Van: [redacted]
Aan: [redacted]
Cc: [redacted]@amsterdam.nl); [redacted]
Onderwerp: FW: Noorderkwartier laagbouw > OV masten
Datum: donderdag 2 september 2021 16:19:47
Bijlagen: image002.png
image003.jpg
image004.jpg
tekening verplaatsen en nog te plaatsen masten .pdf
image006.jpg
image007.jpg

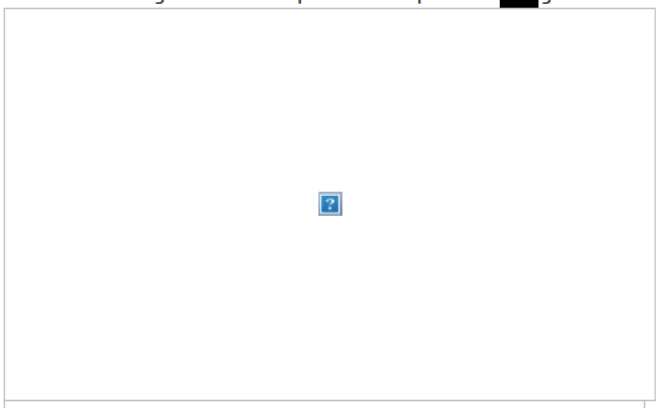
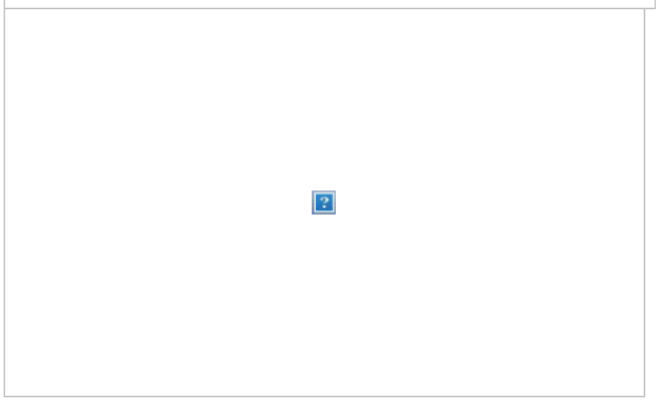
Maar ik mis hier ook nog wat, langs het voetpad waar de masten met LPH 6 meter zijn geplaatst langs de nieuwbouw staan nog een aantal masten niet op de juiste locatie!!
Ik stuur vanaf mijn I-Pad de tekening met het volledige plaatje, met geel omcirkeld, welke masten nog verplaatst moeten worden, welke niet meer geplaatst worden (3) en waar ondergronds iets mankeert omdat de mast niet brand.
Tussen de nieuwbouw moeten nl nog 2 masten geplaatst worden , maakt totaal 3
Voor het bovengrondse is tekstueel het één en ander aan opmerkingen bij geschreven voor de objecten om nog uit te voeren.
Het gaat hier met name om de uitleggers in de juiste stand zetten en een aantal masten moeten nog voorzien worden uitleggers met de juiste armaturen
Met vriendelijke groet,
[redacted]

Beste [redacted]
B jgaande een uitvergrote tekening met alle werkzaamheden erop waarbij, zoals gevraagd, de nog te plaatsen masten geel aangemerkt zijn.
Waarb j aangegeven moet worden dat lm 202603 direct geplaatst kan worden en de overige 2 pas als de bouw geheel afgerond is.
Dit betekent dat ik nu een aanvraag moet doen voor de 3 te verplaatsen masten en 1x te plaatsen mast bij liander. De laatste 2 kan de aanvraag er pas uit als de bouw op zijn eind loopt.
Wat betreft de kosten moeten we dit naderhand verrekenen. Ik kan namelijk liander kosten niet van tevoren op mij nemen aangezien de stad de factuur krijgt en wij niet.
Ik weet dat er in de t jd van [redacted] een discussie heeft gelopen betreffende de locatie van de "verkeerd" geplaatste mast. Wat het resultaat daarvan was is m j nog niet bekent. Maar [redacted] heeft gevraagd deze te verplaatsen dus doen we dat.
Aangezien het project eerder onder reimert heeft gelopen hebben wij nooit een route code en ordernummer ontvangen. Toen zijn op naam van reimert de aanvragen gedaan. Alleen dit accepteerd liander niet meer.

Beste [redacted],
Op tekening zie ik na wat inzoomen :
- 2 masten te verplaatsten in Jouke Zietsmastraat, deze staan nu zo'n beetje in midden voetpad (i.v.m. kabels begreep ik eerder)
- 1 mast verplaatsen die op verkeerde locatie was geplaatst (kosten voor jullie zelf dan toch?).
Wat verder dan nog aan OV masten plaatsen of verplaatsen ? [redacted] gaf aan nl. ook nog 3 te plaatsen. Graag dan even met gele stift accentueren.

Van: [redacted]@amsterdam.nl>
Verzonden: donderdag 2 september 2021 15:25
Aan: [redacted]@dynniq.com>; [redacted]@amsterdam.nl>
CC: [redacted]@amsterdam.nl>
Onderwerp: RE: Noorderkwartier laagbouw > OV masten
Hallo [redacted]
N.a.v. de tekening, er kan maar 1 OV mast geplaatst worden gezien bouwactiviteiten Aalberts Bouw, de 2 andere OV masten laten wij begin 2022 plaatsen als we hier maaiveld verder gaan afmaken.
Dynniq kan deze 2 OV masten dan laten vervallen c.q. dan uit eerdere opdracht. Waarschijnlijk hebben we begin 2022 nog andere werkzaamheden OV, gaat mee in ander bestek later.
[redacted]: mee eens ?
Ik zal een routecode ed. intern opvragen en je mailen, voor verplaatsen 3 x OV en plaatsen 1 x OV.
